“AUTOSTRAD E A24 - ROMA-L'AQUILA-TERAMO A25 - TORANO-PESCARA. INTERVENTI DI ADEGUAMENTO E MESSA IN SICUREZZA URGENTE (M.I.S.U) DELLE AUTOSTRAD E A24 E A25 ART. 1 COMMA 183 LEGGE 228/2012. ATTRAVERSAMENTI FLUVIALI - INTERVENTI DI PREVENZIONE DAL RISCHIO DI SCALZAMENTO DI OPERE PRINCIPALI DI ATTRAVERSAMENTO A24 - VIADOTTO SAN RUSTICO – ADEGUAMENTO TECNICO DEL PROGETTO ESECUTIVO RISPETTO AL PROGETTO DEFINITIVO”

FINALITÀ E MOTIVAZIONI DELLA PROPOSTA PROGETTUALE - VARIAZIONI

Modello 6
SCHEDA DI SINTESI - VALUTAZIONE PRELIMINARE
art. 6, comma 9 D.Lgs. 152/2006

Figura 3 – Planimetria nuovo progetto

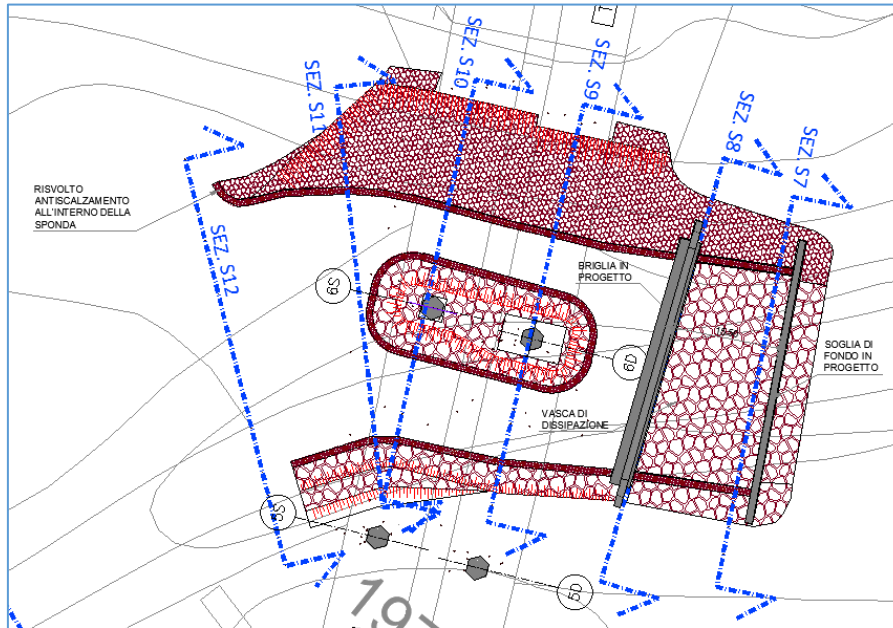
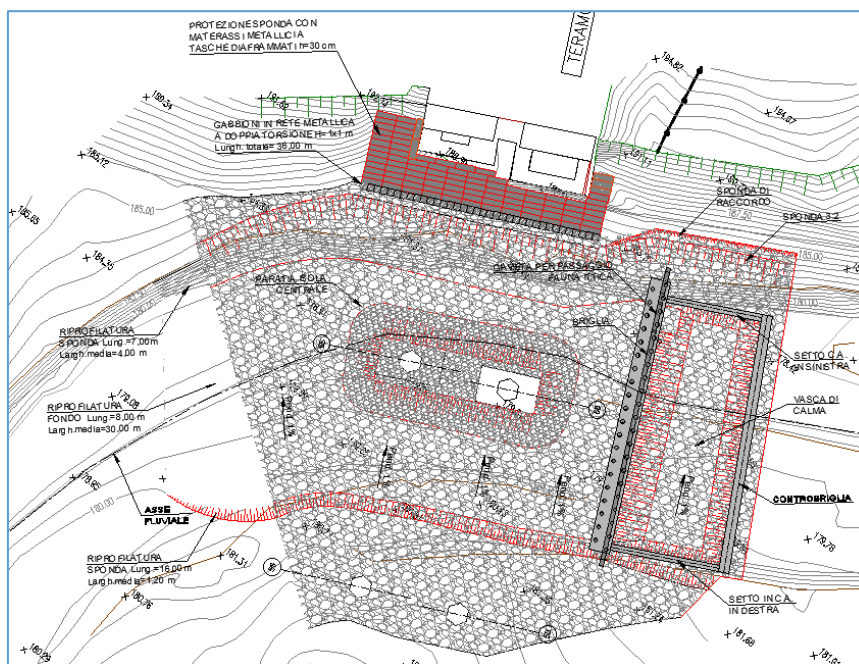
- si è rivestito in massi anche il fondo del fiume,
- l'inserimento dei massi sul fondo ha permesso di poter eliminare i micropali previsti al piede delle sistemazioni spondali e dell'isola in scogliera posta a protezione della pila in alveo,

- sulla sponda in sinistra idraulica è stata tolta la mantellata in pietrame cementato su soletta armata ed è stata sostituita con una scogliera, che arriva fino a circa un metro sopra al livello idrico relativo al tempo di ritorno di 200 anni; nella parte sopra tale livello sono stati utilizzati materassi metallici per proteggere il terreno che andrà ripristinato in corrispondenza delle fondazioni delle spalle dei viadotti,

- l'intervento in massi è stato esteso in destra idraulica in modo da proteggere le pile in golena.

Figura 5 – Sezione trasversale nuovo progetto

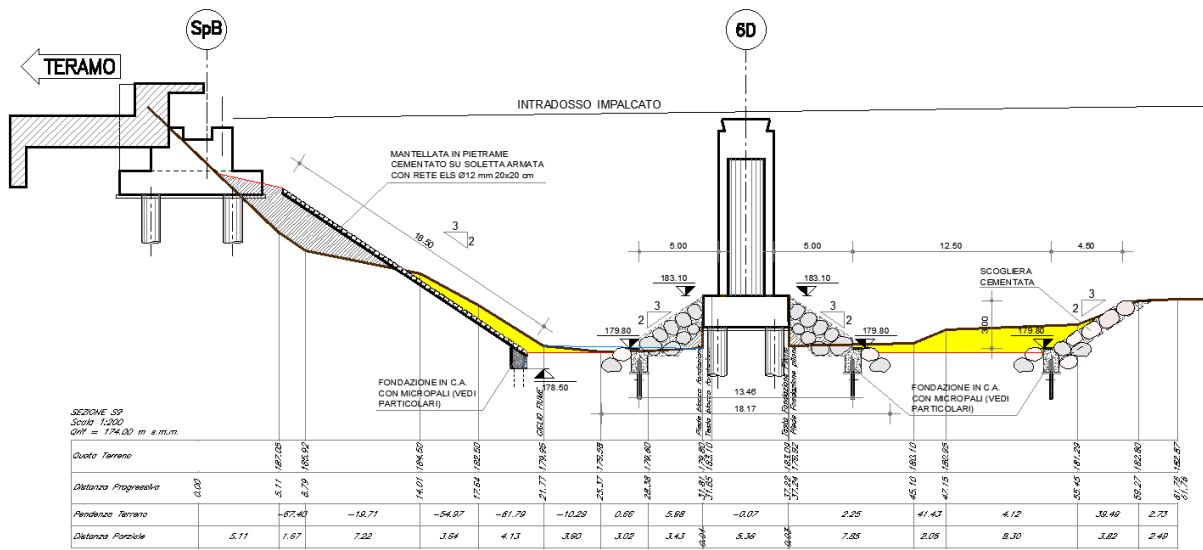
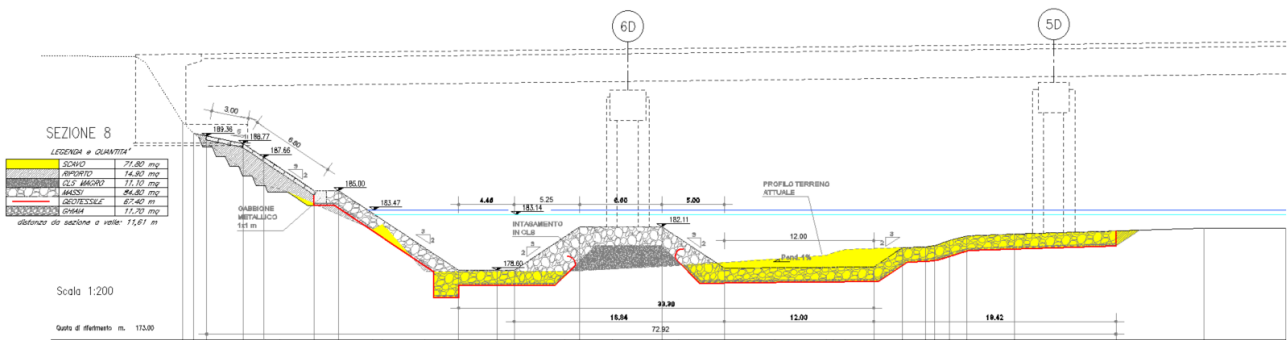
Fra le precedenti, la variazione maggiore consiste nel fatto che anche il fondo del fiume andrà rivestito in massi; la decisione di effettuare tale lavorazione deriva sia da considerazioni sulla capacità erosiva del corso d'acqua sia per ottemperare a quanto richiesto nel punto 4 dell'Autorizzazione Idraulica del Genio Civile Regionale di Teramo: "Si consiglia di aumentare l'ammorsamento delle briglie sul fondo alveo in modo da tener conto del probabile abbassamento e prevenire il conseguente sifonamento dell'opera idraulica."

Infatti, per evitare che le opere costituenti la briglia possano essere sifonate, si sarebbe dovuto realizzare un diaframma in jet-grouting al disotto dell'opera; si è invece preferito rivestire anche il fondo in massi cementati in modo tale da aumentare il percorso di filtrazione dell'acqua in orizzontale invece che in verticale. Questa soluzione è sicuramente meno impattante sull'ambiente del diaframma ed ha inoltre permesso di eliminare tutti i micropali che erano stati posti al piede delle sistemazioni spondali e dell'isola centrale in massi con conseguente riduzione degli impatti ambientali

Figura 8 – Briglia nuovo progetto

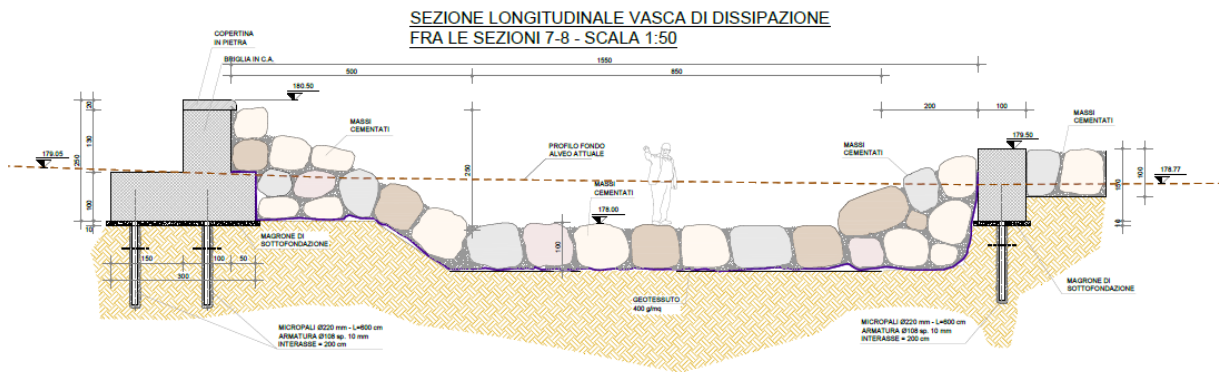
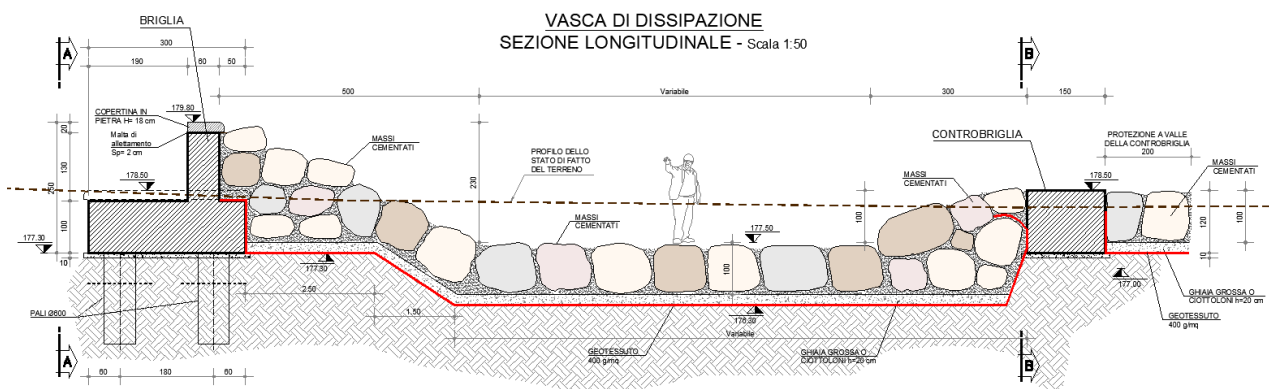
- la briglia e la controbriglia nel primo progetto (rel. 2018) erano fondate su micropali; nel nuovo la briglia è fondata su pali mentre la controbriglia è su fondazione diretta,

In entrambi i progetti, i massi sono stati previsti cementati e sulla briglia è stata inserita una parte ribassata per permettere la risalita dei pesci.
